Verslag huishoudelijke elektrische installatie op laagspanning en zeer lage spanning

Referentie: **006-20261026-02**	Datum controle: **26/10/2026**
Keurder: **006**

Eigenaar:		EAN-code:	**541448820057034841**
Adres installatie:	**Asberg 16, 2470 - Retie**	Nummer teller(s):	**1lgz0581486023**
		Distributienetbeheerder installatie:	**Fluvius**

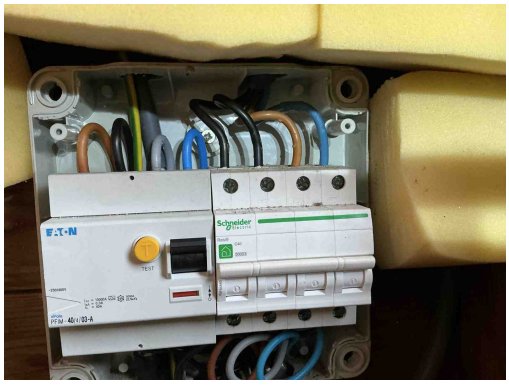
Inbreuk(en):

B17 - De voedingsspanning is niet op elk bord vermeld (Boek 1: 3.1.3.3).
Opmerking: Alle borden

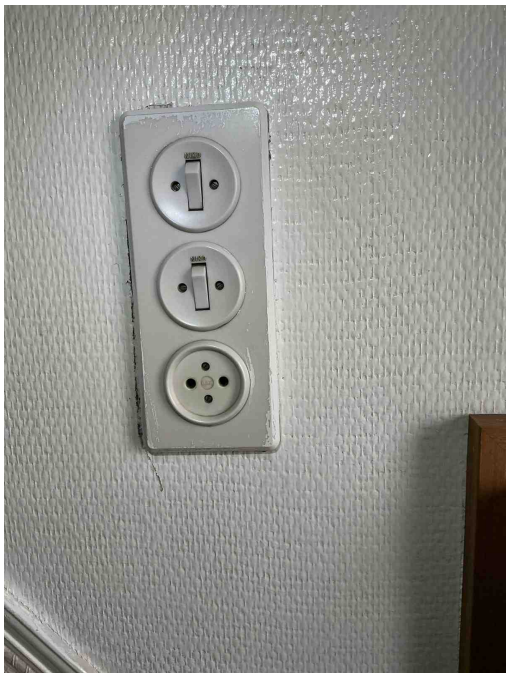
T21a - Het elektrisch materieel is niet geplaatst volgens de voorschriften van de fabrikant/ regels van goed vakmanschap. (Boek 1: 1.4.1.3) Oa ophangvijzen elektrisch verdeelbord niet afgedekt. Zie klasse II toestel.
Opmerking: O.a. bord1

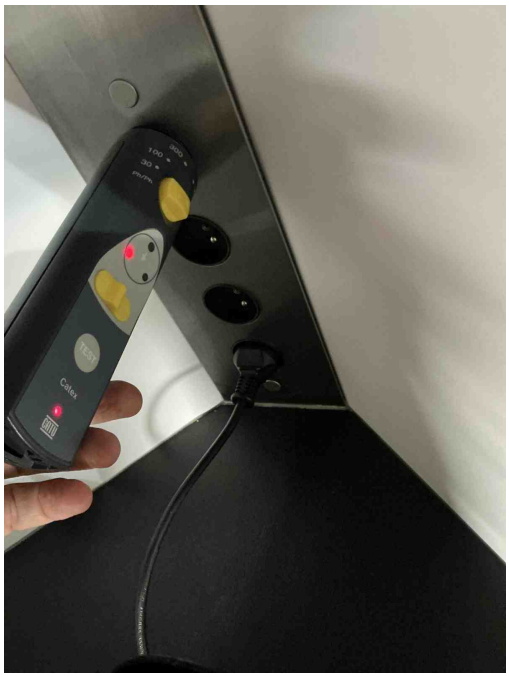
T11 - De contactdozen waarvan de toegekende stroomsterkte maximaal 16A en de toegekende spanning maximaal 250V bedraagt en niet bedoeld zijn voor de voeding van een of meerdere verbruikstoestellen voor een specifiek doel en niet geplaatst zijn in of op schakel- en verdeelborden, beschikken niet of IPXX-D (incl. gemeenschappelijke delen residentieel geheel) (Boek 1: 4.2.2.3/5.3.5.2).
Opmerking: O.a. inkomhal

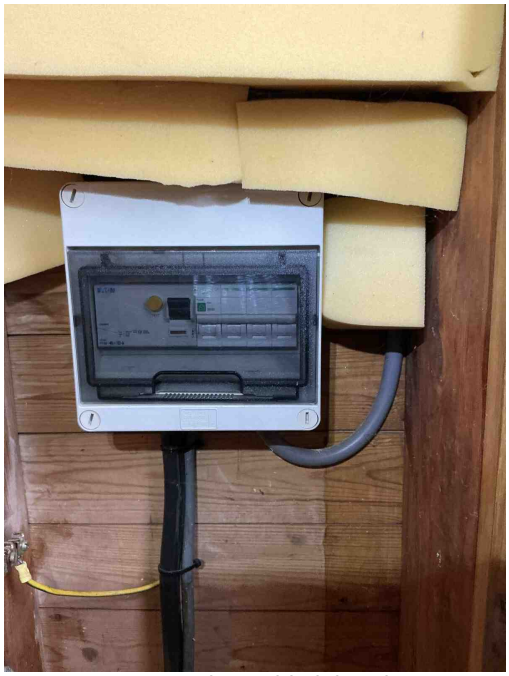
A16 - Er is geen continuïteit van de beschermingsgeleider van de contactdoos (Boek 1: 5.4.3.4).
Opmerking: O.a. keuken, wasplaats
